# 飯能市立飯能第一小学校等建替え 及び複合化に関する協議会

## 第3回 会議資料

令和6年3月12日

# 複合施設の平面計画（案）

配置 兼 1階平面図

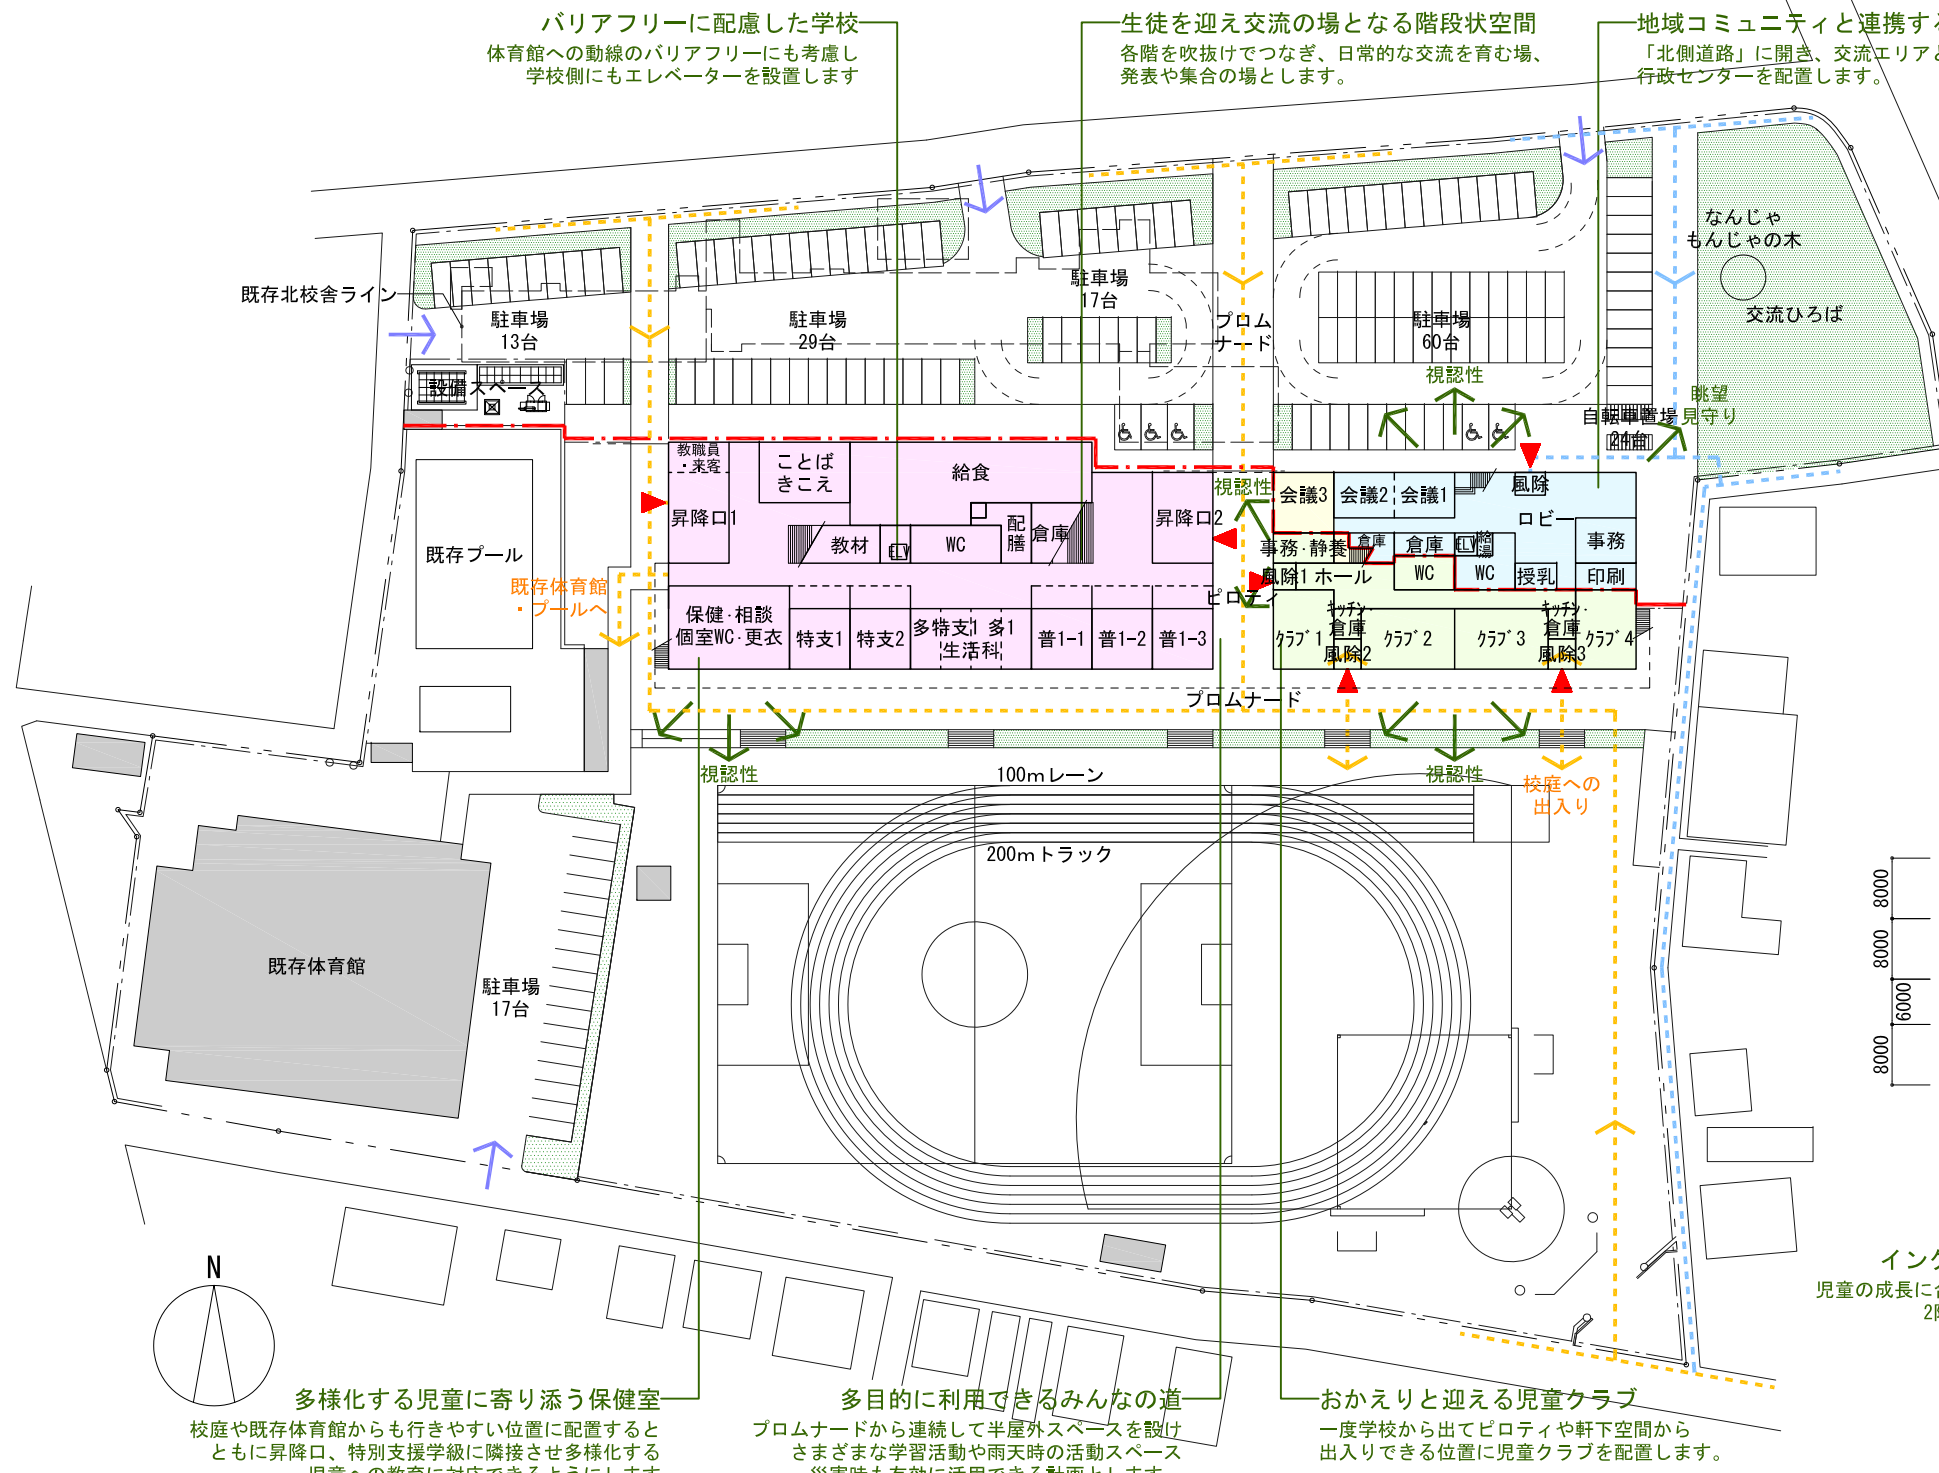
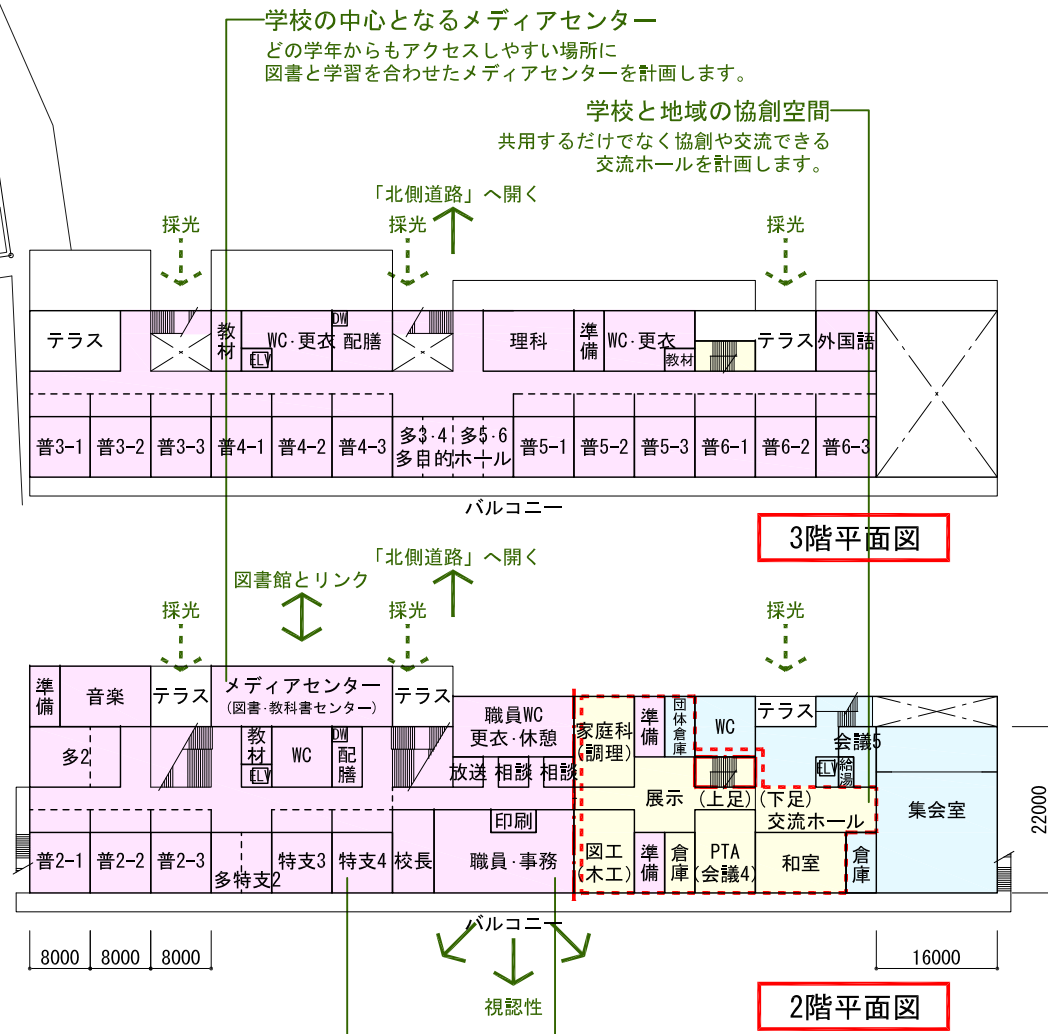
階	No	ご意見	班	回答
全般	1	普通教室と特別支援学級の教室の広さが同じ必要がありますか。	2	特別支援学級内の構成は今後検討していく必要がありますが、将来的な転用も考慮して、現段階では普通教室と同等としております。
	2	クラス数が増加した場合、ロッカースペースはどうなりますか。	1	現段階では多目的室としての利用を想定して図示しておりませんが、必要に応じて後付けすることも可能です。
	3	多目的室を教室として使う際のロッカースペースはどうなりますか。	2	
	4	ロッカースペースを広く取っていますが、その有効な利用方法は、廊下と共用できると非常時に有効に使えるスペースになると思う。	2	普通教室の延長または少し囲われた少人数が集まれるスペースを考えております。現段階では、ロッカーは固定式とし、教室とのつながりを考えた多様な学習に対応できる計画としています。なお、多目的室前などは、ロッカースペースをなくして、廊下を有効に使うことも可能となっています。
	5	階段は広くてよい。一方、児童の予測できない行動等により事故が起きないか懸念もあります。	1	階段は比較的緩やかな勾配としておりますが、注意喚起していただく必要はあると思います。
	6	各室をフレキシブルに使えるようだが、今までそのような使い方の経験はありますか。	2	既存校舎にも各学年ごとに多目的室があり、学年に合わせた利用をしております。また、移動間仕切による教室のフレキシブルな使い方についても市内小中学校の実例があります。
	7	トイレと配膳室が接しているのが衛生的にどうなのでしょう。	3	トイレと配膳室は、出入口をできる限り遠ざけるよう、今後の設計において検討します。
小学校	8	1階に受付、事務室がないです。	1	職員室・事務室は、市内小学校だと2階設置が多数(7校/12校)です。また、事務員スペースについては、小学校の要望から職員室内に確保する計画としております。
	9	1階部分のセキュリティ、特に西側昇降口入ってすぐの1年生の教室が不安です。	2	いただいたご意見から、保健室から1年生の普通教室までを反転させ、1年生は中央昇降口側に配置します。

10	校庭や駐車場で不審者や事故が発生した時に、1階に教職員がいる場所がありますか。	1	1階には保健室や通級指導教室があります。また、校庭は職員室、駐車場や中央ピロティは児童クラブや行政センター、西側は保健室等から視認できる計画であるほか、防犯カメラも設置します。
	11	1、2年生の更衣室は必要ないですか。	4	希望者は保健室ゾーンに設置する更衣室の活用を考えております。
	12	ことばときえの教室が狭いのでは。聴覚等の検査スペース、職員用スペースの設置が必要です。	4	教室内の詳細は、今後の設計において検討しますが、必要に応じて保健室ゾーンや多特支1を活用することも考えられます。
	13	不登校児童の居場所がありますか。不登校児童や遅れてきた児童の動線はどのようになりますか。	3	例えば多特支1を保健室側に移動し校内教育支援センターにする等、保健室ゾーンと組み合わせた対応も可能と考えております。
	14	給食室など外部からのサービス動線も考慮する必要があります。	1	食材搬入等も想定した計画としておりますが、給食室ゾーン内及び給食室周囲の詳細は、今後の設計において検討します。
	15	給食室が大きすぎないですか。今後給食を他の業者にした場合、他の利用スペースになりますか。	1	児童推計から700食程度を想定しておりますが、現行基準だと図示程度の給食室の大きさが必要です。現段階では自校給食を継続する考えです。
	16	メディアセンターの使い方、児童が使う時と教職員が使う時の使い分けや区切り方はどのようになりますか。	4	メディアセンター内の構成(図書ゾーン、学習ゾーン等)は、家具等のレイアウトを含めて今後検討していく必要があるため、現段階ではゾーニングまでと考えております。詳細は今後の設計において検討します。
	17	メディアセンターに教科書センターが含まれるため、教科書の保管上のセキュリティが心配です。	4	
	18	児童会室はPTA室にもなりますか。飲食も可能の方がよい。	1	児童会室、PTA室、外国語室はフレキシブルに活用できるよう引き続き検討します。
	19	可動間仕切りを利用して児童会室と外国語室を多目的室として活用できるような計画がよい。	4

20	3階最東は集会室の吹き抜けですか。	2	ご指摘のとおりです。
	21	5、6年生の多目的室はないのですか。	2	現段階では児童推計、定員の変更などを考慮して6学年のうち4学年分が4クラス対応できる計画としています。
	22	誤って落下しないように屋根の形と安全面への配慮してください。	4	吹抜け等には落下防止措置を計画します。
23	小学校スペース側にも自転車置き場が欲しい。	2	必要台数を確認の上、今後の設計において検討します。	
24	児童がいる時間帯の校庭南門2ヶ所のセキュリティは大丈夫ですか。	3	既存は門扉がないことから、門扉を新設しますが施錠はしない運用を想定しています。	
25	2階バルコニーに学校と行政センターの区切りがないが、セキュリティはどのようになっていますか。	2	現段階では小学校、行政センターとも日常的なバルコニーへの出入りは想定しておらず、非常時のみ使用する計画です。	
26	仕切りのない構造ですが、全館空調ですか。	3	個別空調で考えております。	
27	空間設計がよい。ロッカースペース、柔軟なレイアウト可能な教室、階段空間スペースの活用等、創造性や交流を育む設計はすばらしく、学習の可能性を広げる。	2	基本構想に基づいた計画となるよう、引き続き検討します。より良い施設にするため、引き続きご意見をいただきたいと考えております。	
28	木質内装など飯能らしい自然調和の空間は素敵だと思う。	2	施設全体での西川材の活用を検討します。

階	No	ご意見	班	回答
児童クラブ	1	出入口が3ヶ所で避難時でも安心できる。	1	基本的には、児童は南側の出入口からの出入りを想定しております。ピロティ側の出入口は、支援員や保護者の出入り、避難経路を想定しております。
	2	校庭に面した配置で子どもの出入りも都合よく、支援員の目も届きやすい。	1	
	3	将来的な児童数増に対応している点が良い。	1	児童クラブと行政センターで動線を確保し、児童数や利用者数の増減に合わせてそれぞれの用途に転用可能な計画とします。
	4	クラブ数は今後の利用児童数を見込んだ計画とする必要があります。	3	
	5	職員の休憩室や保護者との相談室もあると良いと思っていたが、この間取りなら対応できそう。	1	保護者との相談室は、行政センターの会議室を予約、利用していただく想定もしております。
	6	外から入ったときに足が洗えるスペースが必要です。	4	現段階では外部水栓を想定しております。
	7	トイレとキッチン、事務室はどれくらいの広さですか。	1	クラブ室以外の各スペースの詳細は、今後の設計において検討します。
	8	ゴミ置場は設置されるのでしょうか。	1

階	No	ご意見	班	回答
行政センター	1	貸室数が減っていて、今までどおり利用できるのか懸念されます。	1	
	2	音楽室と会議室4が共用で、会議室が足りませんか。	3	現在の利用状況を確認したところ空室も確認できますので、場合によっては時間帯の調整をいただきながら、行政センターの活用をお願いします。室の広さや仕様は他部分と併せて引き続き検討します。
	3	アクティブで創造的な活動ができる(多目的に使える)やや広めスペース(貸室)が複数必要だと思う。(既存のサークルの維持だけでなく、新たな文化や創造が生まれる場、若者や子どもたちが集まる場やダンスや演劇やレクリエーション他の活動の場としたい)	2	
	4	避難所として利用することを考えると広さが十分ではないと思う(非常時は教室も使用せざるをえないと思う)	2	学校施設の活用も含め、避難所の範囲や仕様については引き続き検討します。
	5	学校だけでなく公民館が充実することも重要です。学びの可能性が広がる、市民の交流や若者・子どもの集い、創造と文化が生まれる空間設計と設備が必要です。	2	ご意見は、まさに行政センターの整備方針として大事にしていかなければならない要素です。
	6	学校側が柔軟でフレキシブルで柔軟なので、行政センターがそのおまけにならないようにしてほしい。文化の拠点、若者・子どもの交流拠点にしてほしい。	2	誰もが使いやすい、様々な世代の交流、文化の発信が生まれる拠点施設となるよう、空間設計に生かしてまいります。
	7	1階会議室3はどのように共用するのですか。	1	基本的には行政センターが利用します。将来児童クラブの児童が増加した場合は会議室3をクラブ室への転用を想定しています。
	8	授乳室があるので若い世代の利用増も期待できそう。	1	さまざまな利用者が行政センターを活用できるよう、引き続き検討します。
	9	2階にも展示スペースがありますが、公民館まつり等展示スペースは充分ですか。	1	1階ロビーも一部展示スペースに活用できるよう想定しております。
	10	集会室の広さのイメージがつかないです。	1	
	11	集会室の防音は必要だと思う。	2	縦横比は異なりますが、面積は既存と同等を確保しております。現段階では仕様も概ね既存と同仕様を想定しております。

12	吹抜けのある小劇場兼集会スペースは必要です。	2	
	13	和室を1階にして外部空間とのつながりを確保した方がよいのではないですか。	1	文化継承のため小学校と共用を想定しており、現段階では交流ホールと連続して活用できるよう考えております。
	14	展示室は何をするのですか。	1	各施設で作成した作品を展示するスペースと考えております。
	15	会議室5の中に給湯室があると会議室は狭いです。	2	会議室5と給湯室は別室で計画します。

階	No	ご意見	班	回答
共用	1	下足と上足の違い。段差がありますか。くつ箱はありますか。	1	段差は設けず、下足入を設置します。履き替え部をセキュリティラインとした場合、共用部が学校側になるため運用が困難と考えます。広さは他部分と併せて引き続き検討します。
	2	上足、下足のラインでセキュリティラインにしたらどうですか。	3	
	3	履き替え場所に靴箱が必要です。今のエリアでは狭くないですか。	3	
	4	共用部はどのように運用するのですか。	1	行政センターの予約システムでの貸室管理を想定しております。
	5	図工室と音楽室の位置は使用頻度から逆がよいのではないですか。	2	
	6	音楽室は児童だけの自由練習も多いため、学校側の方がよい。	3	
	7	家庭科室と音楽室の位置は逆の方がよい。できれば学校管理の方が学校運営がしやすい。セキュリティの観点から昼間は学校での利用スペースとして欲しい。	4	基本理念を踏まえ、地域の交流拠点となるような室を共用部に配置しています。授業数や貸室利用等、具体的な利用状況を改めて検証の上、どのようにしたら共用が実現できるのか、ご意見をいただきながら、検討していきたいと考えております。
	8	共用部(図工室、音楽室)は可能なら別がよいのではないですか。	1	
	9	音楽室と会議室4の共用は、机の形状や使用頻度から考えて、夜間の使用のみでも会議室としての使用は無理があるのではないですか。	2	
	10	学校の家庭科室と行政センターの調理室では必要な設備が違うので共用は難しいのではないですか。	2	
	11	調理室は日が当たらない北側がよい。	1	
	12	共用室での授業やセンターの予約状況により、児童と大人が会う(接触する)可能性があるが、問題ないのですか。	3	さまざまな懸念はあるかと思いますが、共用を前提にハード・ソフト両面でどのようにしたら安全が実現できるか、ご意見をいただきながら、検討していきたいと考えております。
	13	セキュリティ扉の開閉は大人が行う前提となっているが、児童だけでもしくは大人よりも先に児童が入室する方法はありますか。	3	
	14	準備室はどのような使い方ですか。	1	学校専用の準備室を想定しています。準備・片付け時間を含んだ予約も可能ですが、準備室の活用も併せて、共用を前提にどのような運用が可能か、検討していきたいと考えております。

15	家庭科室は準備、片付けが必要。前日から準備する場合もあります。	4

階	No	ご意見	班	回答
全般	1	様々な意見が反映されていて、この案でいいと思う。	3	より良い施設にするため、引き続きご意見をいただきたいと考えております。
	2	公民館・学校ともにスペース(教室や貸室)が足りないように思う。1層(4階もしくは地下)増やすことはできないですか。	2	コンパクト化の観点から、1層増やすことは現実的ではないと考えます。現段階の大枠の中での入替えや共用で対応できるよう検討します。
	3	エレベーターが小学校とセンターの両方にありますが、どのような使い方がよいですか。	1	協議会でのご意見です。インクルーシブ教育の観点から体育館への動線の円滑化のため学校側にもエレベーターを計画します。
	4	児童の登下校の動線と車の動線が交差しないようにしてください。	1	現時点では、プロムナード東側は行政センター利用者用、西側とその他を来校者及び教職員用と想定しており、基本的にはプロムナードを横断しない歩車分離した計画としています。外構は、引き続き検討します。
	5	各駐車場の出入口は1ヶ所ですか。プロムナード等の児童動線を横断して駐車間を行き来することは可能ですか。	3
